**Erhalt von zwei Linden
beim Anschluss der
Jean-Kübbeler-Straße an die
Bahnhofstraße in Köln-Sürth**

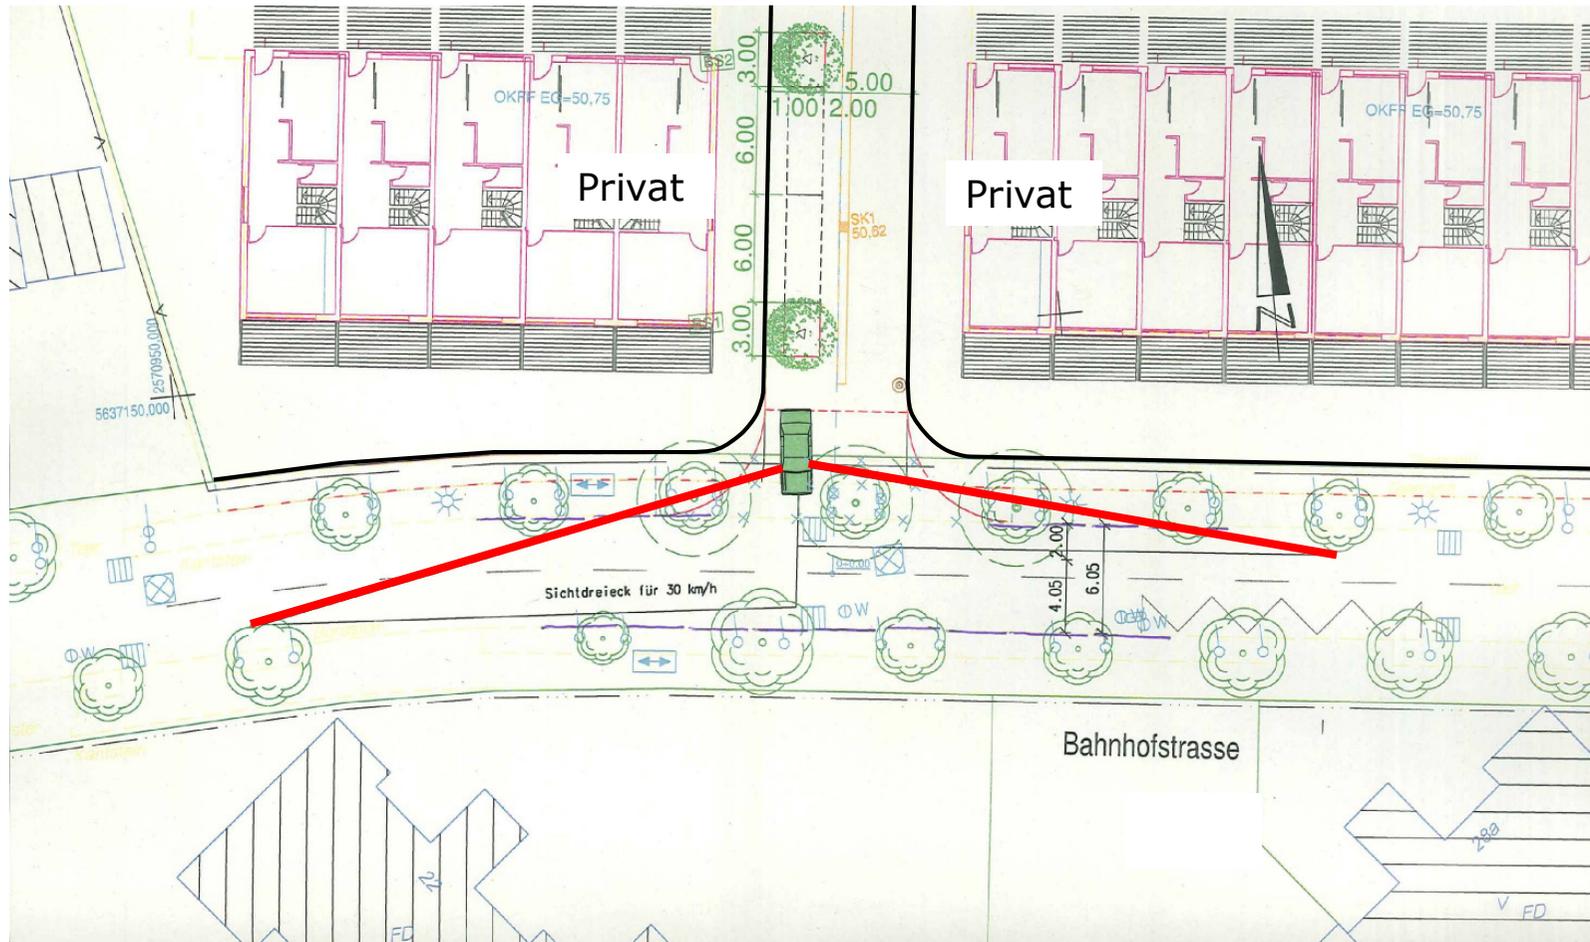
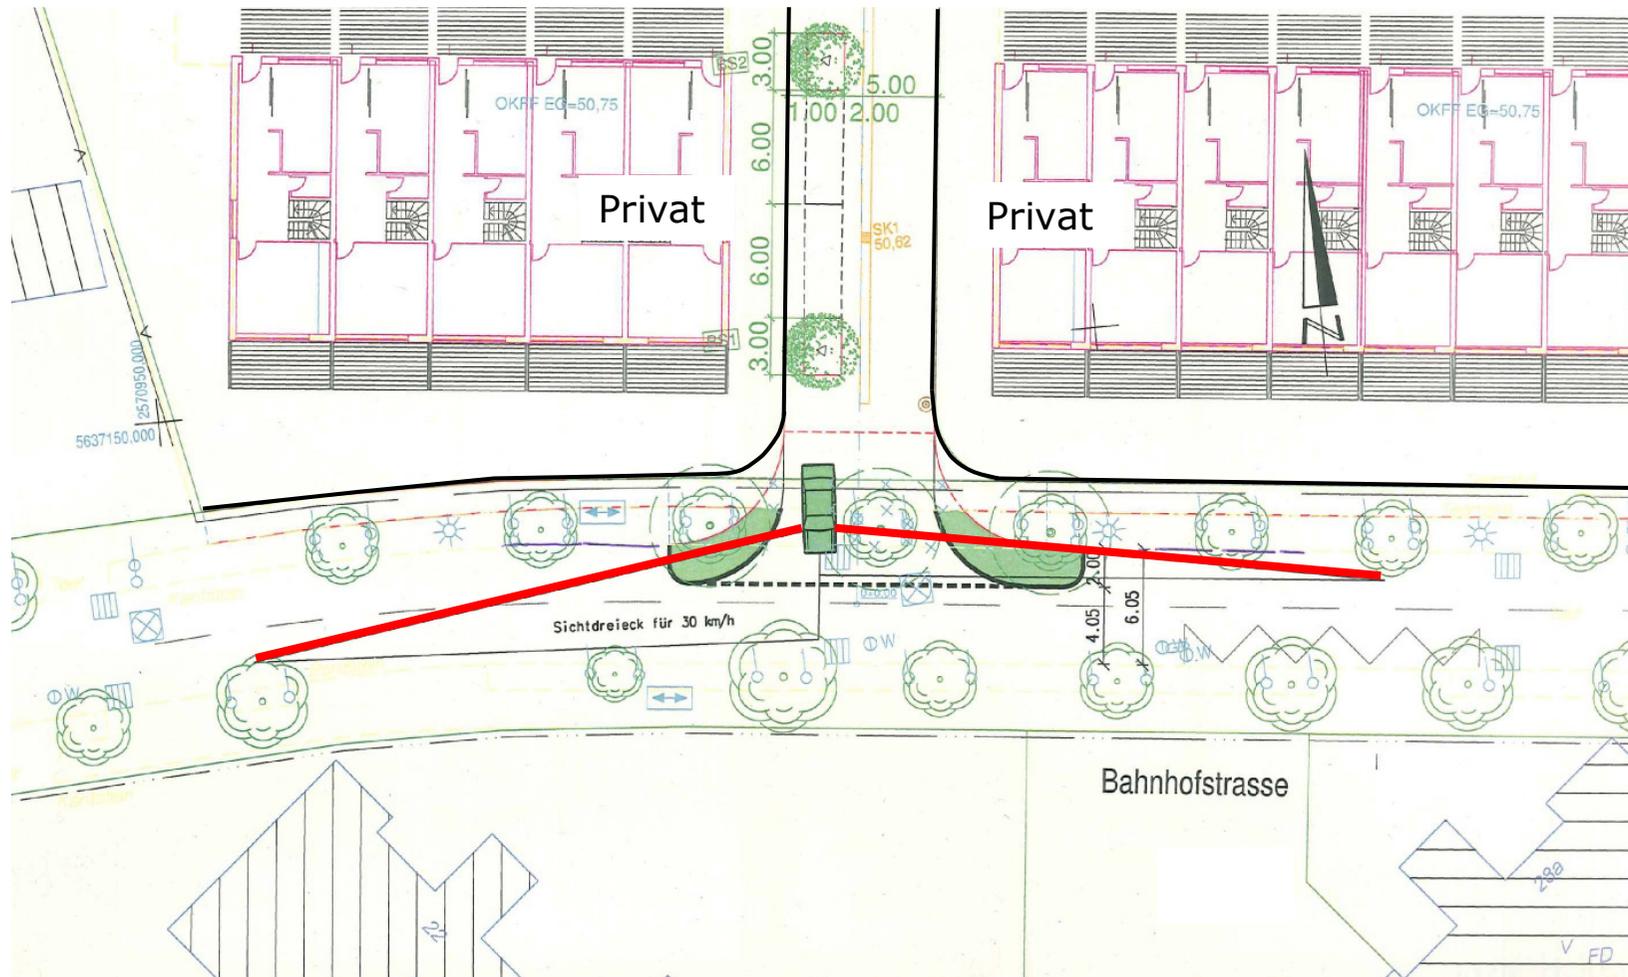
Anschluss der Jean-Kübbeler-Straße gemäß Bebauungsplan: Bäume stehen im Sichtdreieck, hätte die Fällung von 3 Linden zur Folge

Vorziehen des Ein- und Ausfahrbereiches der Jean-Kübbeler-Straße

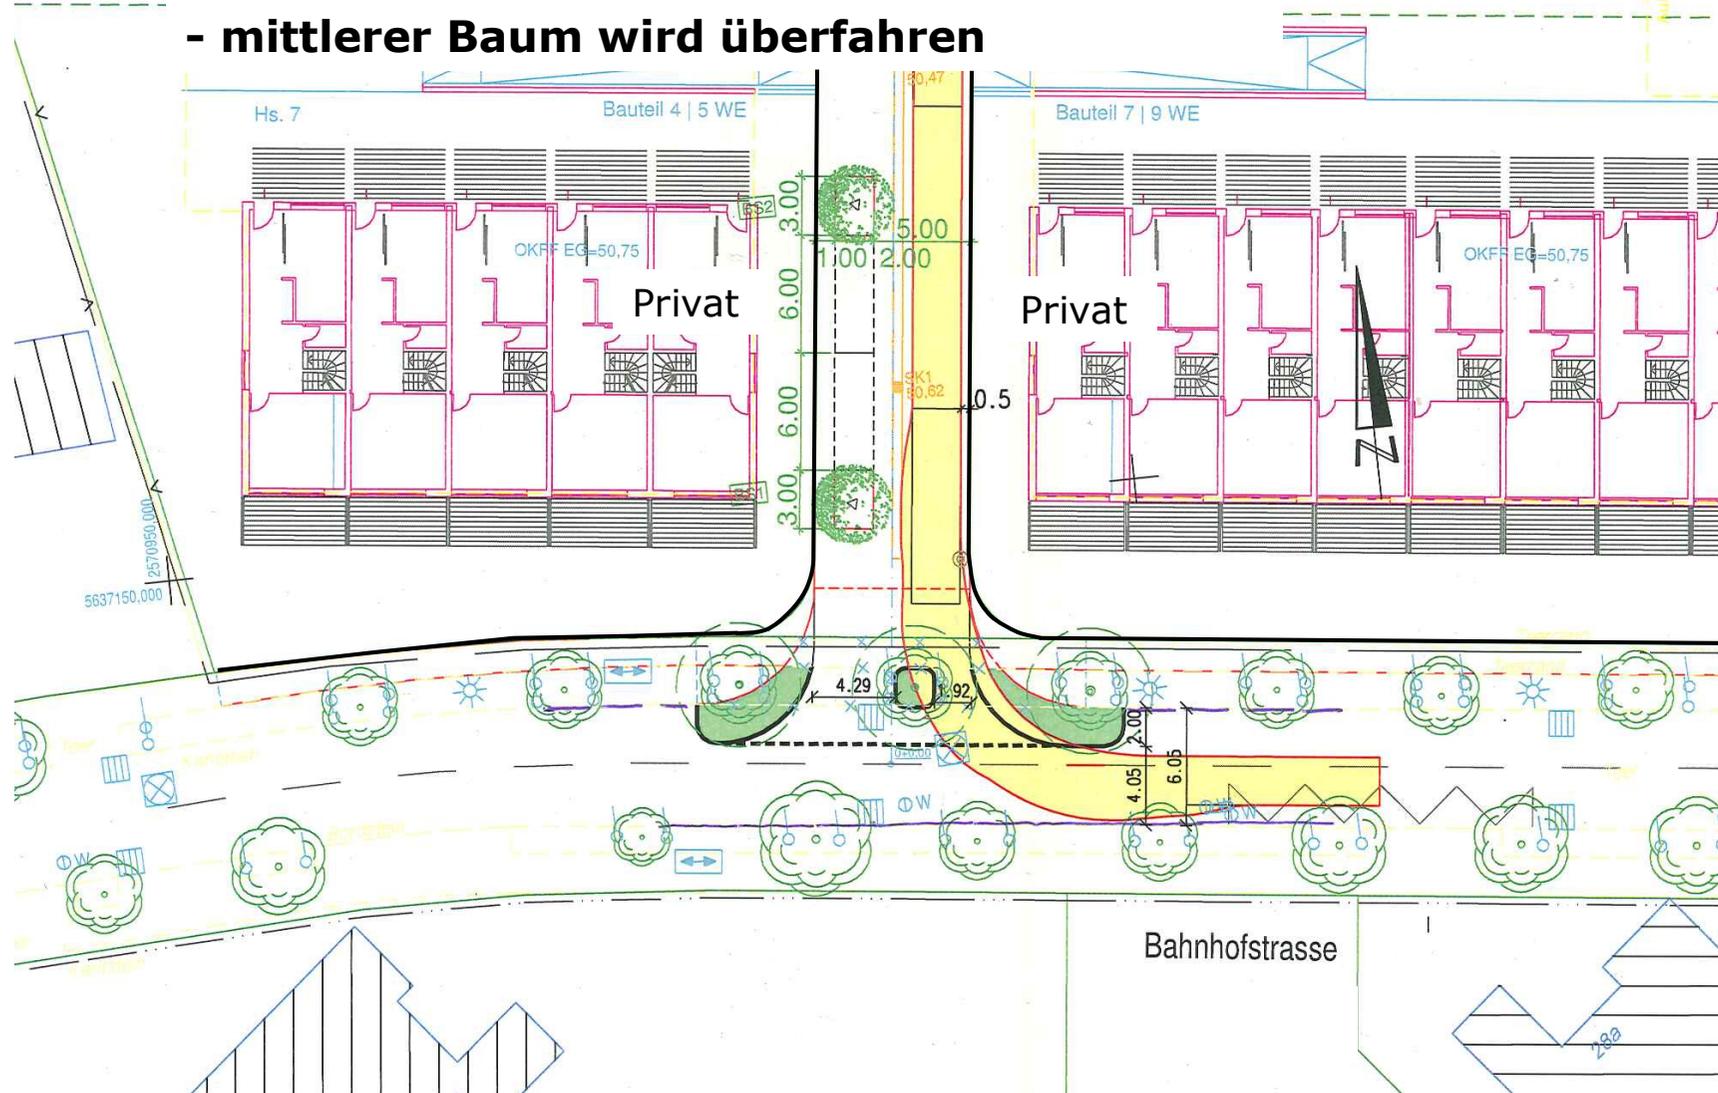
Einfahrt in Jean-Kübbeler-Straße von Osten - mittlerer Baum wird überfahren

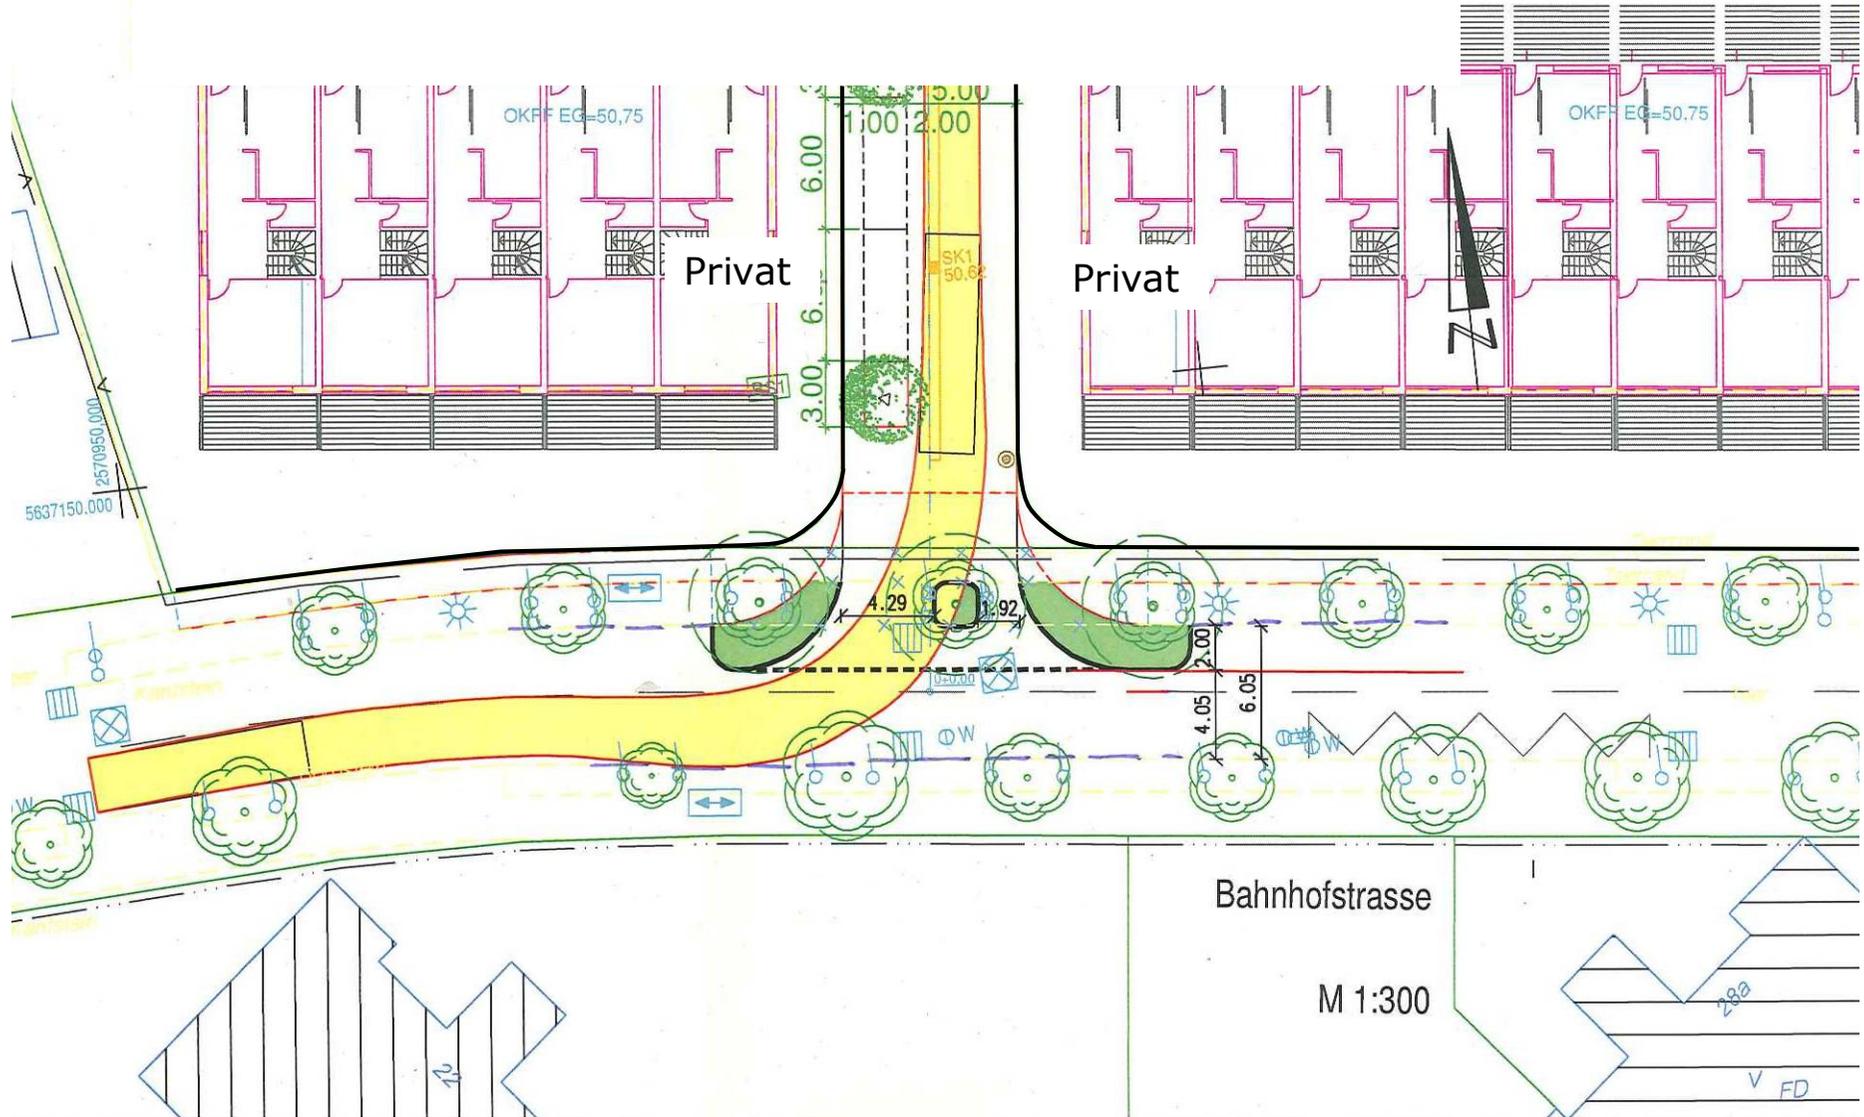
Einfahrt in Jean-Kübbeler-Straße von Osten - mittlerer Baum wird überfahren

**Erhalt von zwei Linden durch Vorziehen des Ein- und Ausfahrtsbereiches
Entfernung des mittleren Baumes, weil er bei Aus-Einfahren Überfahren wird**
